Betr.: Bauleitplanung der Gemeinde Hürtgenwald
Beteiligung der Behörden und Träger öffentlicher Belange im Rahmen der Offenlage
Zur 29. Änderung des Flächennutzungsplanes
Zum Bebauungsplan G 6 Wohngebiet "Auf dem Brüchelchen im Ortsteil Straß"

Landesbürozeichen: DN-408/25

zur oben angegebenen Planung geben die anerkannten Naturschutzverbände BUND und NABU folgende Stellungnahme ab.

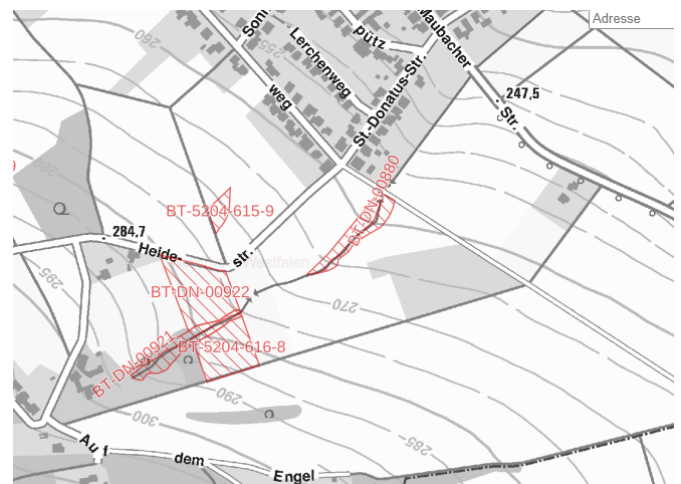
Bei der Eingriffsbilanzierung sollten die aktuelle Nutzung des Plangebietes und die der Ausgleichsflächen in die Berechnung einfließen. Auch für die Ausgleichsflächen ist vor der Bilanzierung eine ASP und Kartierung durchzuführen. Der Wegfall essentieller Nahrungsflächen ist auszugleichen. Die Ausgleichsflächen sind grundbuchlich zu sichern, die Maßnahmen zu konkretisieren und im Bebauungsplan verbindlich festzusetzen, Hinweise

genügen nicht. Der Verlust von Grünland ist durch die Neuanlage von Grünland an Ort und Stelle auszugleichen.

Die Bilanzierung ist zu überprüfen und nachzubessern. Aktuell und schon jahrelang als Grünland genutzte Flächen um den Reiterhof können nicht als Acker bilanziert werden. Wir bitten darum, diese Hinweise nicht nur zur Kenntnis zu nehmen (S. Abwägung S. 10) sondern auch umzusetzen.
